GZ: ABT15-114116/2019-19

Ggst.: Verbund Hydro Power GmbH

Vorhaben „Wasserkraftwerk Laufnitzdorf“

**FACHGUTACHTEN ZUR UVP**  
**„REVITALISIERUNG WASSERKRAFTWERK**  
**LAUFNITZDORF“**

Abbildung 24: Lageplan Hauptkraftwerk Laufnitzdorf

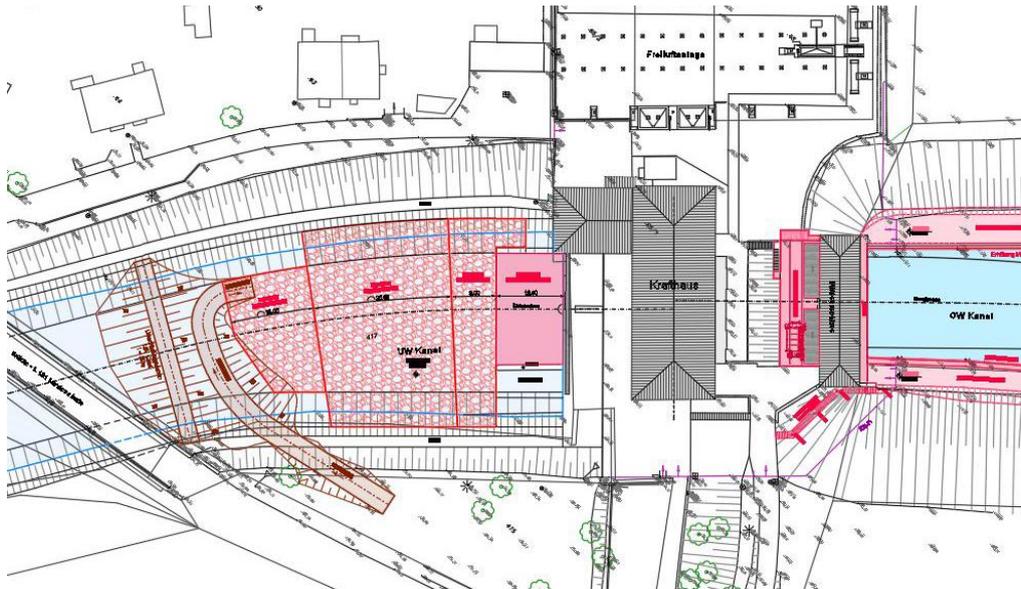
Die Maßnahmen am Kraftwerk selbst sind aufgrund der Unterschutzstellung mit dem Bundesdenkmalamt abzustimmen und beschränken sich bei den Gebäuden des Krafthauses auf Sanierungsmaßnahmen, welche keine Auswirkungen hinsichtlich des Landschaftsbildes bzw. zuständigkeithalber auf den Ortsbildschutz entfalten können. Der vorgelagerte Baumbestand bleibt lt. FB Landschaft und Auskunft der Projektleitung auch im Bereich der vorgesehenen Baustelleneinrichtungsfläche erhalten, diese ist davon abweichend im FB Pflanzen jedoch als Eingriffsfläche gekennzeichnet. Zur Sicherstellung der Ensemblewirkung Krafthaus-Baumbestand wird eine Auflage zum Erhalt des Baumbestands definiert, bei deren Berücksichtigung aus fachlicher Sicht auch dem Ortsbildkonzept (AVII §10; s. 2.5.2) entsprochen wird.

Im letzten Abschnitt des Oberwasserkanals vor dem Krafthaus Laufnitzdorf kommt es neben der Dammanhebung beidseitig des Oberwasserkanales aus Sicherheitsgründen zu einer dauerhaften Entfernung der meist aufgrund von Anflug in jüngerer Zeit entstandenen bestehenden Gehölze (Einzelbäume, Strauchgruppen) bis zum jeweiligen Dammfuß, wobei diese Maßnahme lt. vorliegenden Unterlagen auch projektunabhängig getroffen werden hätte müssen. Die bestehenden Gehölzreihen stellen aktuell

Durch das gegenständliche Vorhaben entstehen keine neuen baulichen Anlagen im Umfeld des Krafthauses, noch werden die Dammanpassungen nennenswerte visuelle Wirkung entfalten. Wie den auch im No-Impact-Statement Landschaft gegenübergestellten älteren Luftbildaufnahmen zu entnehmen ist, wird durch die Entfernung des Dammbewuchses der frühere Zustand des Landschaftsraums mit der visuellen Wirksamkeit des baukulturell bedeutenden Krafthauses wieder hergestellt, sodass aus fachlicher Sicht von keinen negativen Auswirkungen auf das Schutzgut Landschaft und von keinem Widerspruch zu den Bestimmungen des Ortsbildkonzepts auszugehen ist.

01 Erhalt des großkronigen Baumbestand im Vorfeld Krafthaus Laufnitzdorf:

Der Baumbestand auf Gst. .65/1 KG Laufnitzdorf zwischen den beiden Wegführungen im Vorfeld des Krafthauses und auf Gst. 415 KG Laufnitzdorf ist zu erhalten. Während der Bauphase sind im Bereich der Baustelleneinrichtungsfläche mit dem FB Pflanzen abgestimmte Schutzmaßnahmen vorzunehmen um den Baumbestand vor Beschädigung zu schützen.
